Mission régionale d'autorité environnementale

Avis délibéré sur le projet de remise en service de la centrale hydroélectrique de la Haute-Goutte à Neuviller-la-Roche (67) porté par Samuel HISLER

n°MRAe 2021APGE83

Schéma de principe des passes à poissons

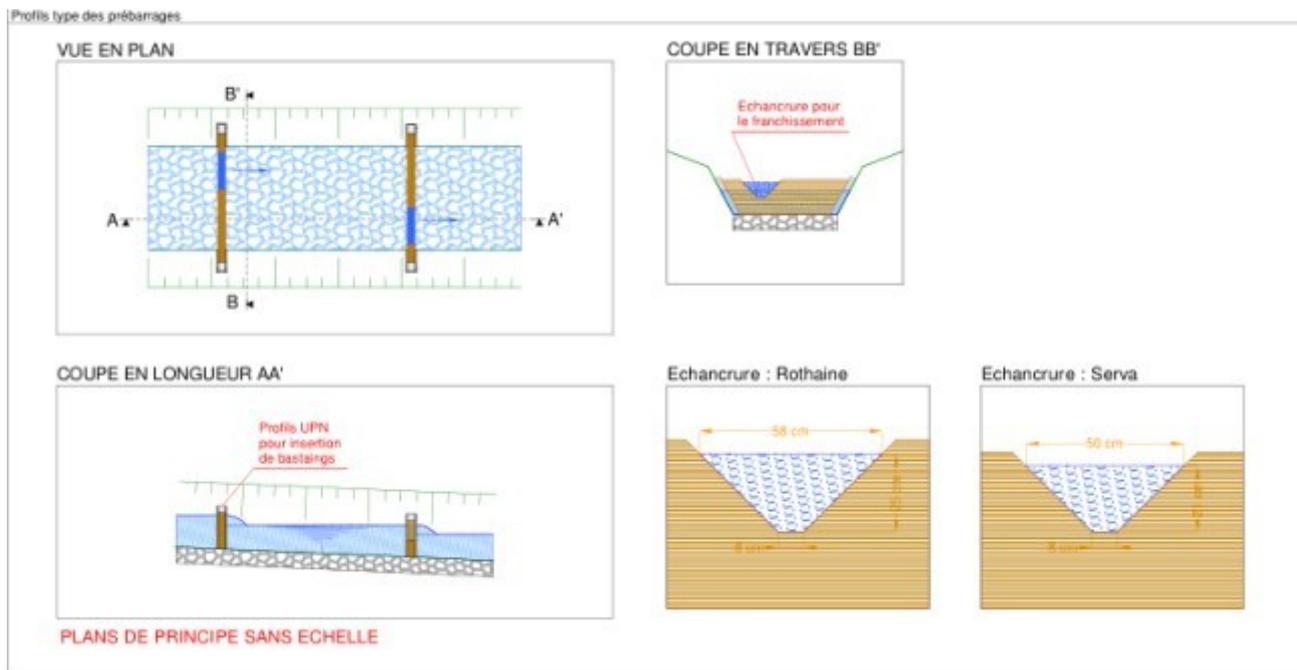
Pour permettre la montaison (déplacement des poissons vers l'amont), des pré-barrages seront installés en aval des seuils de prise d'eau sur les 2 cours d'eau. Ces pré-barrages sont constitués de planches en bois horizontales maintenues par des profilés métalliques verticaux et échancrées. Ils permettent d'aménager plusieurs bassins de hauteur croissante en aval des seuils. Ainsi, les poissons peuvent progresser d'un bassin à l'autre, avec une faible hauteur de saut entre

2 bassins, au lieu d'être bloqués par un seul seuil de hauteur trop importante. L'Ae salue ces aménagements qui constituent un facteur d'amélioration par rapport à l'existant.

L'Ae considère que les mesures prévues pour la montaison et la dévalaison des poissons améliorent les dispositions actuelles.
